改善箇所説明図

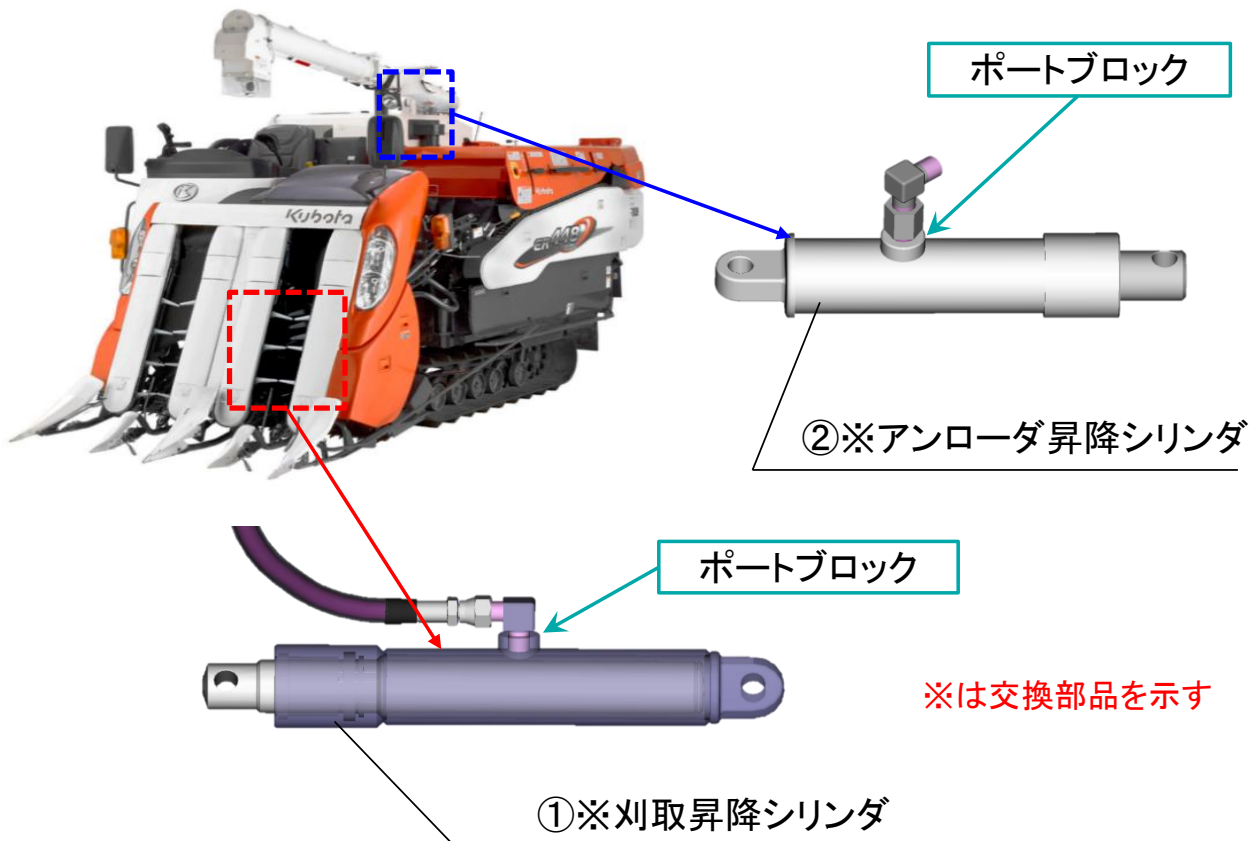
刈取脱穀作業車の刈取昇降シリンダおよびアンローダ昇降シリンダにおいて、構成部品であるポートブロックの加工が不適切なため、シリンダと接手(エルボ)の接続部からオイルが漏れることがある。そのため、油圧が不足することでシリンダが上昇しづらくなり、そのまま使用を続けると、機械を走行させる油量が不足して走行不能に至るおそれがある。

- ①全車両、刈取昇降シリンダを良品に交換する。
オイル漏れが生じ、オイルが不足している場合はオイルの補充を行う。
- ②全車両、アンローダ昇降シリンダを良品に交換する。
オイル漏れが生じ、オイルが不足している場合はオイルの補充を行う。

下図の部位、機種銘板の右上に白色マーキングを実施する。
